MEMOIRE EN REPONSE
A L' AVIS N°2020APBNA56 EMIS LE 25/05/2020
PAR LA MISSION REGIONALE DE L'AUTORITE
ENVIRONNEMENTALE A PROPOS
DU PARC EOLIEN DE SAINT-SULPICE (87)

ERG DEVELOPPEMENT FRANCE

Parc Eolien de Saint-Sulpice-les-Feuilles
16, Boulevard Montmartre
75009 Paris

Extrait du S3REN de Nouvelle Aquitaine en cours d'instruction

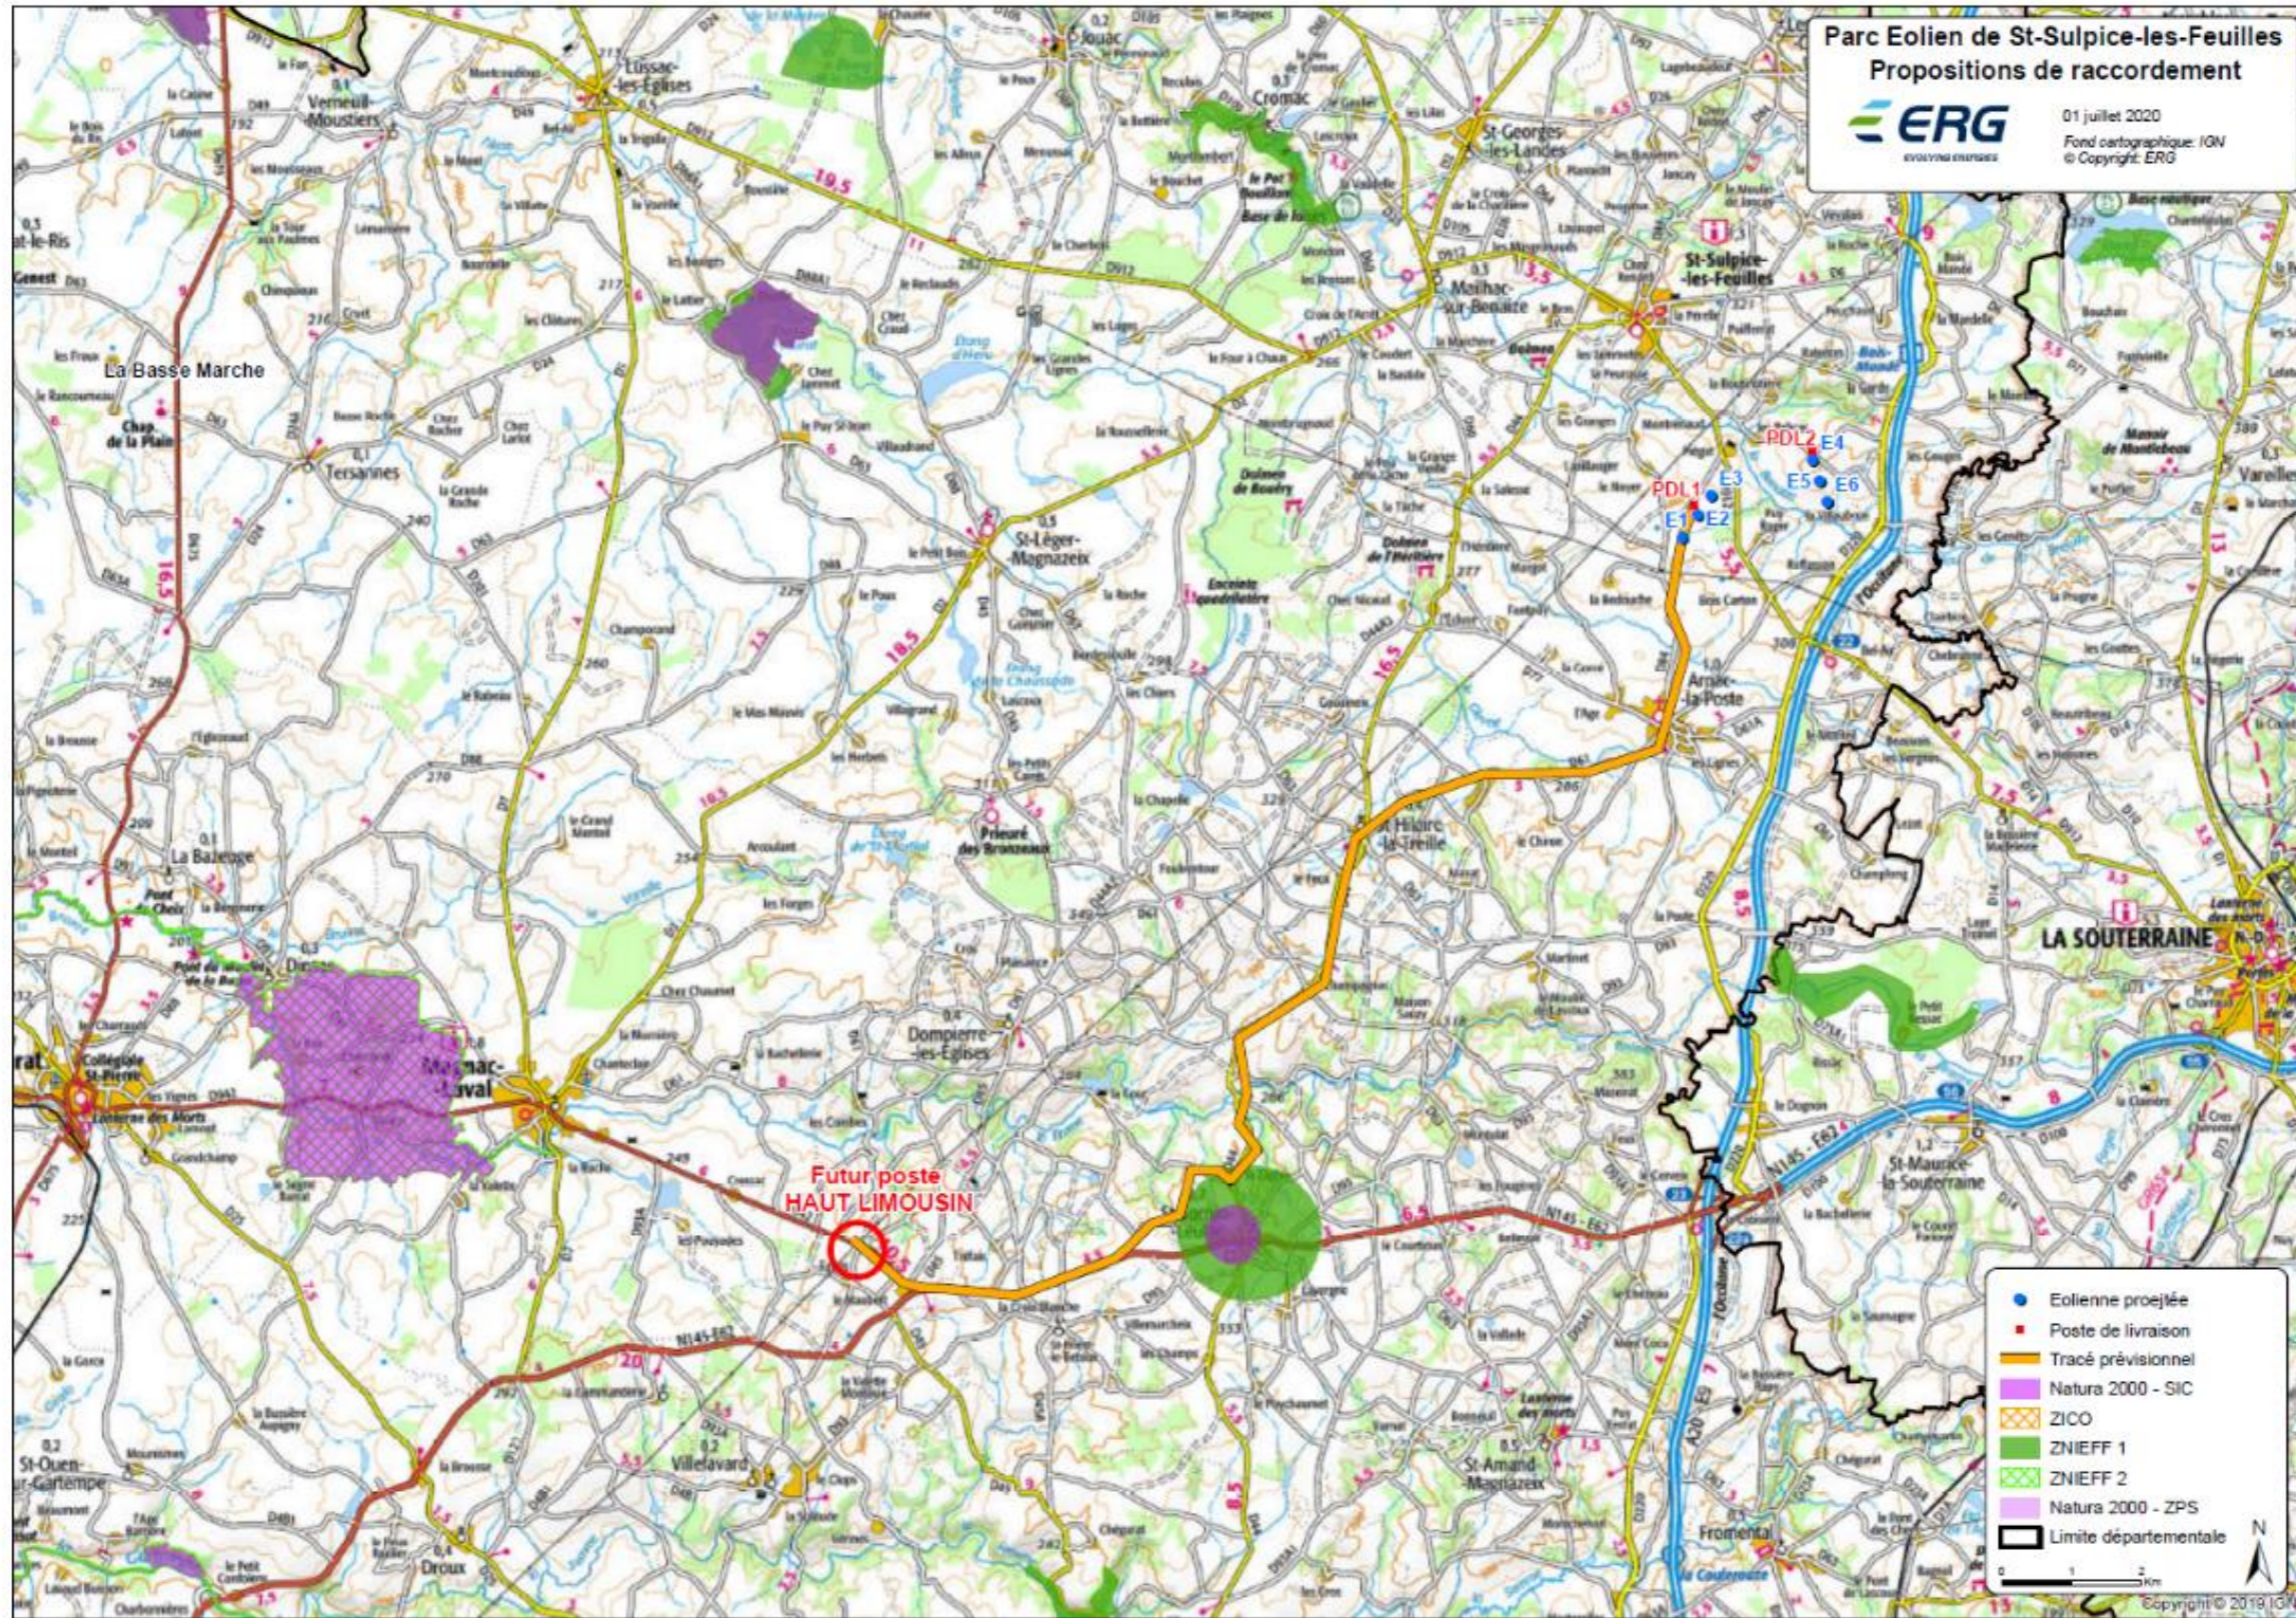
« L'étude d'impact dresse la liste, en page 189, des postes sources les plus proches pour le raccordement du parc au réseau public. Les postes de la Souterraine, situé à environ 10 km au sud-est, de Magnazeix, situé à environ 20 km à l'ouest, et celui de Dun-le-Palestel, à 25 km à l'est sont saturés ». Aucune solution de raccordement du parc au réseau réalisable en l'état n'est donc proposée.

Les conditions de raccordement du parc ne sont pas étudiées, et demeurent fortement hypothétiques. Le raccordement constitue un élément indispensable du fonctionnement du projet, et ses impacts doivent être intégrés dans la démarche d'évitement, de réduction et à défaut de compensation des impacts du projet, ce qui n'est pas le cas. En l'état, l'évaluation environnementale du projet est incomplète.

L'étude d'impact expose, en pages 177 et suivantes, les raisons du choix et la justification du projet. Le scénario retenu reste dépendant des conditions de raccordement au réseau. Or, l'étude d'impact n'apporte aucune de garantie sur le raccordement du futur parc éolien et souligne que les postes sources les plus proches sont tous saturés.

ERG a estimé dans son étude d'impact en 2019 que les capacités de raccordement générées par les travaux prévus par la révision du S3REN sur le poste de la Souterraine permettraient de raccorder l'ensemble de la puissance du parc éolien de Saint-Sulpice-les-Feuilles, et donc que ce poste source serait le point de raccordement le plus probable.

A la lumière des nouveaux éléments publiés par RTE (cf tableau ci-dessus), le porteur de projets estime que le point de raccordement prévisionnel du parc éolien de Saint-Sulpice-les-Feuilles est le futur poste source du Haut-Limousin. En effet, le poste source de la Souterraine va bénéficier de 13 MW de capacité d'accueil supplémentaire ce qui est insuffisant pour accueillir le parc éolien de Saint-Sulpice-les-Feuilles (18 MW).

5. Autorisations d'urbanisme¹

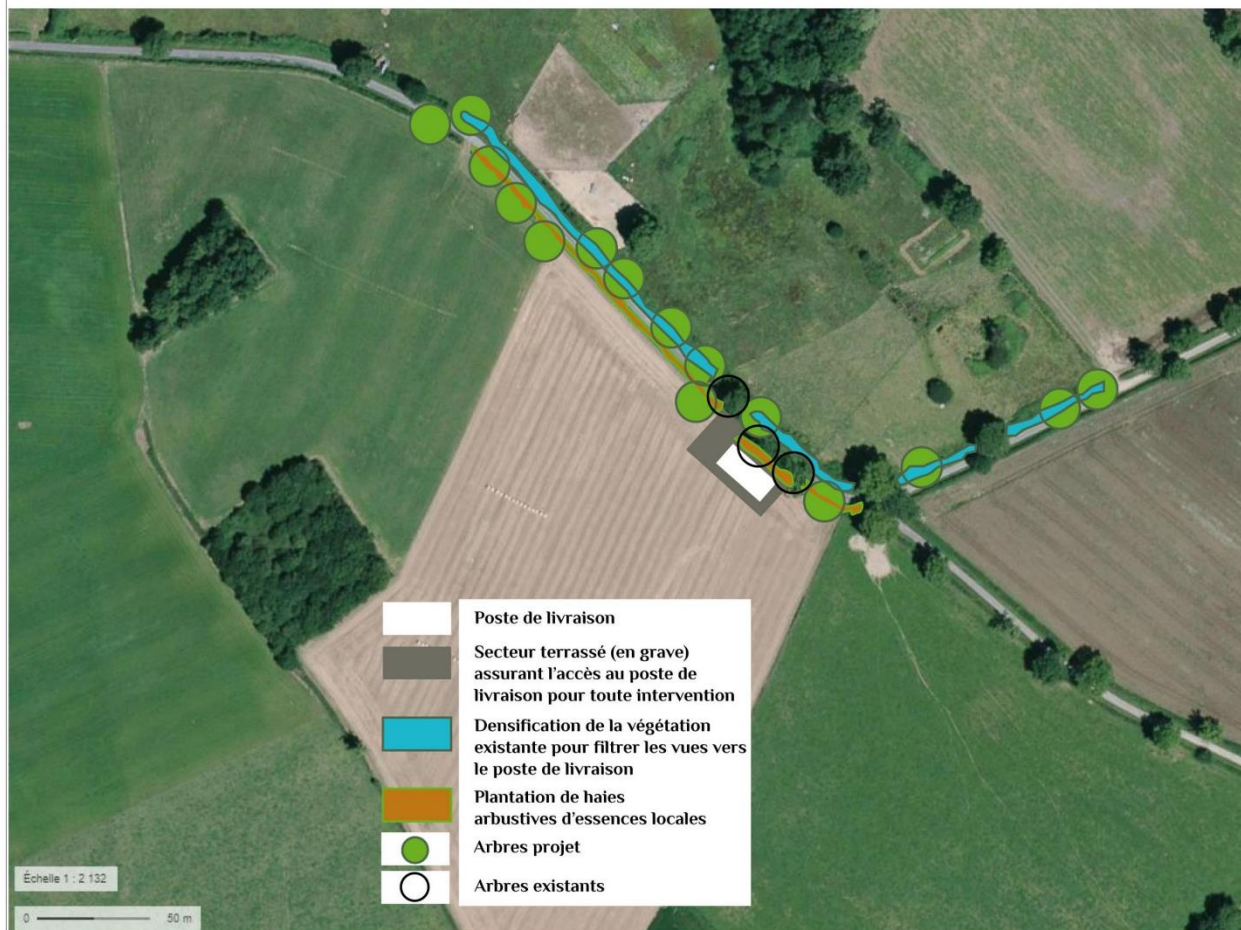
« Les impacts bruts du projet sont d'environ quatre hectares de consommation foncière. Des mesures de compensation et d'accompagnement sont proposées vis-à-vis de la destruction de 20 mètres linéaires de haies, l'arrachage d'une quinzaine d'arbres isolés ainsi que de l'artificialisation intrinsèque au projet. L'étude d'impact ne précise pas l'emplacement des haies compensatrices (mesure C19 page 348) et doit ainsi être complétée. »

Tout d'abord, au sujet de la consommation foncière de ce projet, le porteur de projet souligne que la Commission Départementale de Préservation des Espaces Naturels, Agricoles et Forestiers s'est prononcée favorablement en date du 15 octobre 2019 sur le projet de parc éolien de Saint-Sulpice-les-Feuilles.

- **Projet de parc éolien à Saint-Sulpice-les-Feuilles** : ce projet est présenté par M. Guégan (société Epuron). À l'issue de l'exposé, des membres de la commission demandent des précisions sur les surfaces agricoles impactées, sur le devenir des chemins élargis, sur la déconstruction et les garanties financières. Le déclassement d'un captage d'eau potable à Arnac-la-Poste est évoqué, ainsi que les mesures de vent qui ont été réalisées, le financement du projet via le tarif de rachat de l'électricité, le raccordement au réseau et les baux emphytéotiques conclus avec les propriétaires des terrains.

À l'issue des échanges, M. Borrel propose à la commission d'émettre un avis favorable. Cette proposition est suivie, moins deux abstentions.
